改善箇所説明図

農耕トラクタの制動装置において、油圧回路の設計が不適切なため、油圧回路に空気が混入するものがある。そのため、そのまま使用を続けると、ブレーキ性能が低下するおそれがある。

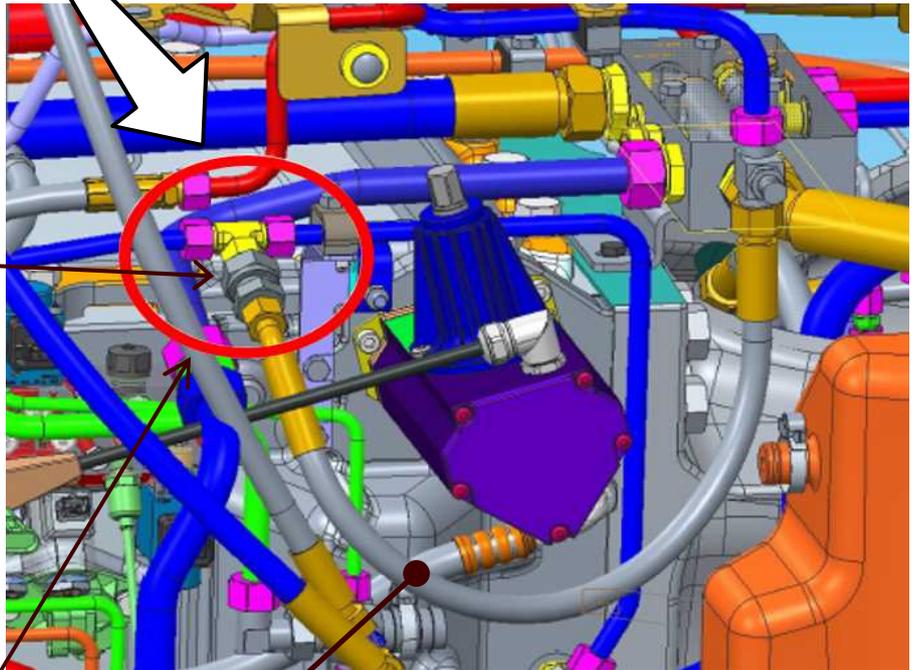
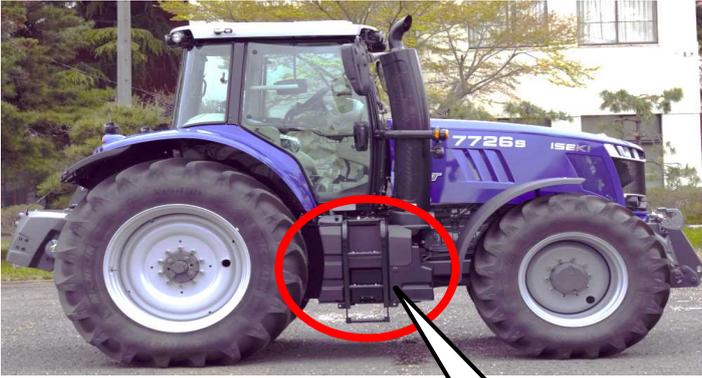
基準不適合発生箇所

注： は追加部品を示す

全車両、ブレーキの油圧回路に逆止弁を追加する。
